Mission régionale d'autorité environnementale
OCCITANIE

Avis sur la création d'une installation géothermique en basse énergie dans l'aquifère du Lias à Millau (Aveyron)

N°Saisine : 2023-011620

Avis émis le 23 mai 2023

Figure 2 : Localisation des points de prélèvement et de rejet des eaux de forage (source : étude d'impact)

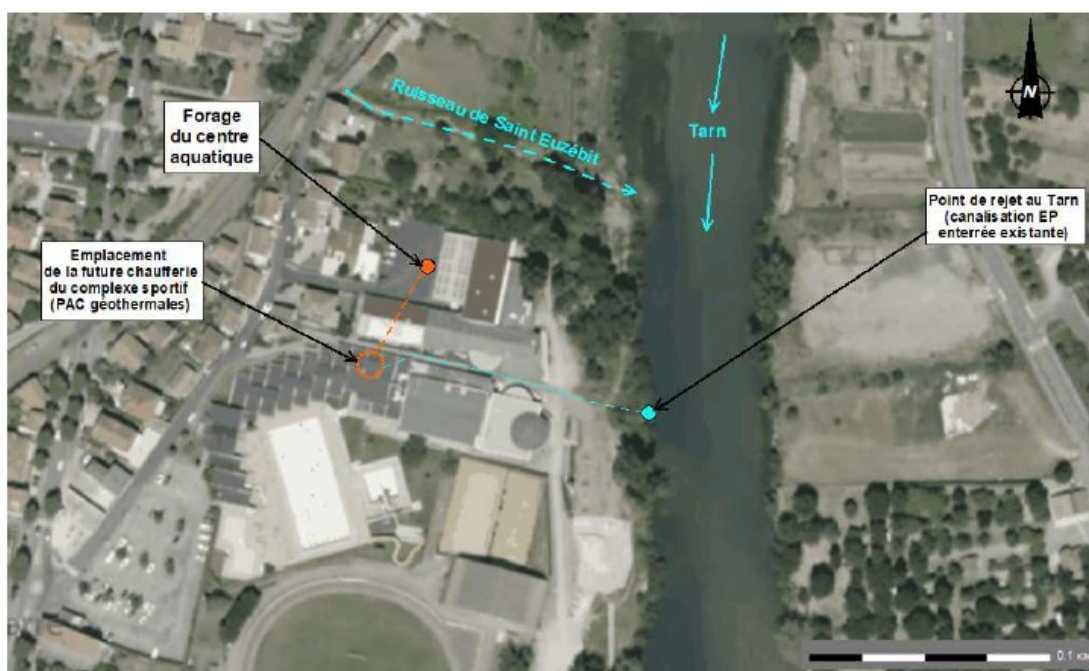
En phase exploitation, le rejet des eaux de forage s'effectue dans le Tarn via le réseau d'eau pluviale communal. Le dossier ne précise pas si ce réseau est dimensionné pour recevoir ce rejet supplémentaire et notamment aux périodes où cet ouvrage sera sollicité pour l'évacuation des eaux de pluie. En cas de sous-dimensionnement, des débordements pourront être observés.

Une simulation du rejet a donc été conduite en même temps que les essais de pompage. Trois campagnes de mesure en amont et en aval du point de rejet ont été réalisées afin de rendre compte de l'évolution des concentrations. La localisation des points de prélèvements n'est pas précisée. Une des campagnes a été menée en août 2021 dans les conditions maximisant l'impact potentiel :

- préciser la localisation des points de prélèvements et démontrer que les analyses réalisées sont représentatives des conditions hydrologiques du Tarn ;
- justifier l'absence de campagne d'analyse en période hivernale alors que c'est à cette période où l'impact sur la température sera le plus pénalisant (débit de rejet les plus importants et température du Tarn la plus faible).

La MRAe recommande de compléter l'étude d'impact par une analyse du dimensionnement du réseau d'eau pluviale destiné à accueillir le rejet de l'unité de géothermie. Cette analyse vise à démontrer que la capacité du réseau est suffisante pour transiter le rejet de la géothermie en plus des eaux pluviales pour lesquelles il est conçu.
